RELATÓRIO DE VISTORIA

Local: Bloco 200, Campus da UNIPAMPA, Uruguaiana – RS.

Na data acima foi realizada vistoria na cantina do bloco 200 no Campus da UNIPAMPA. A vistoria foi realizada por engenheiros eletricitista, civil e mecânico. Abaixo são apontadas as adequações necessárias para que o local em questão seja ocupado como local para refeições de forma satisfatória.

Figura 1 – Central de gás

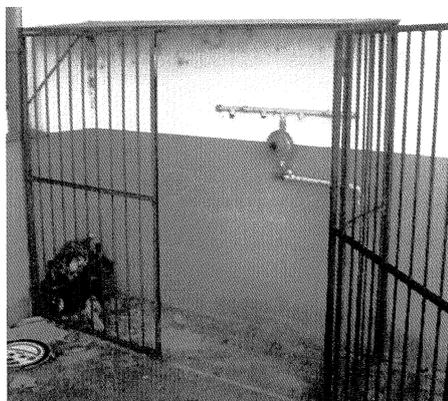
- A central existente na cantina não deve ser utilizada, pois não respeita as distâncias mínimas determinadas na norma ABNT NBR 13523:2008, como as distâncias de janelas e ralos. Uma nova central deverá ser construída, respeitando os afastamentos contidos na Tabela 1 da norma anteriormente citada.

- Conexões, reguladores e válvulas deverão ser substituídas. Os reguladores deverão conter dispositivo de segurança acoplado, tal como válvula de alívio ou válvula de bloqueio por sobrepressão. Os reguladores deverão ser escolhidos conforme a pressão de utilização dos equipamentos.

Figura 2 – Tubulação interna.

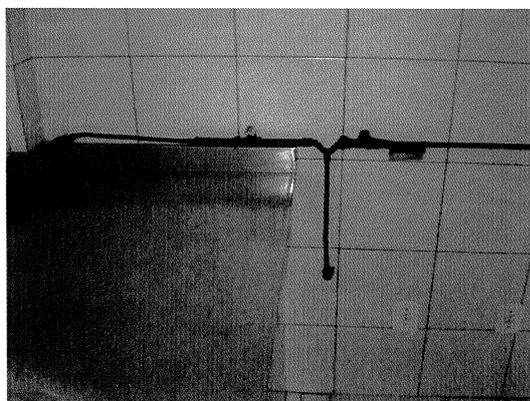
- A instalação interna desta central também deverá ser substituída, pois se encontra em estado deteriorado pelo uso. Recomenda-se a utilização de tubos de aço carbono Ø1/2", com espessura mínima correspondente a SCH 40.

Figura 5 - Lavatório salão de distribuição.

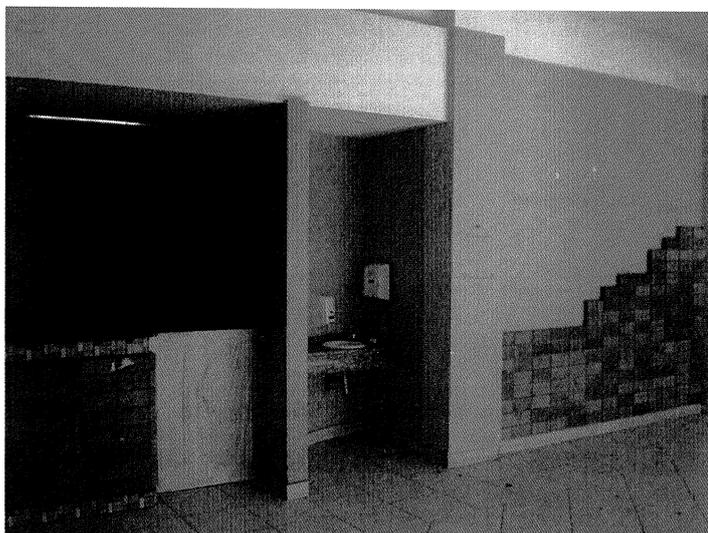
As instalações hidráulicas estavam em funcionamento no prédio na data da vistoria. As figuras abaixo mostram respectivamente o lavatório que se localiza junto ao salão de distribuição e a pia da cozinha localizada na sala de produção.

Figura 7 - Ventilação inadequada do banheiro

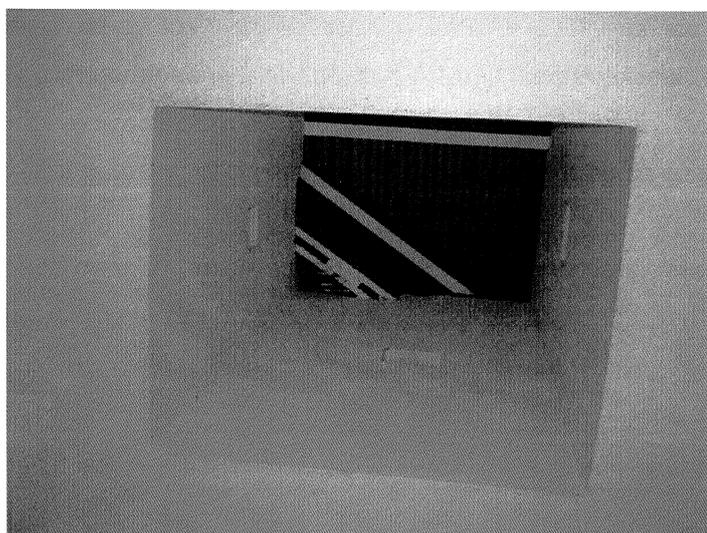
A cantina em questão possui somente um banheiro internamente sendo este somente acessível para os funcionários. O banheiro não possui sistema de ventilação apropriado, sendo composto por uma chaminé com pequenas aberturas sem a devida proteção e que possuem aberturas para o interior do telhado, não

promovendo a ventilação apropriada. Recomenda-se a adequação da ventilação do banheiro.
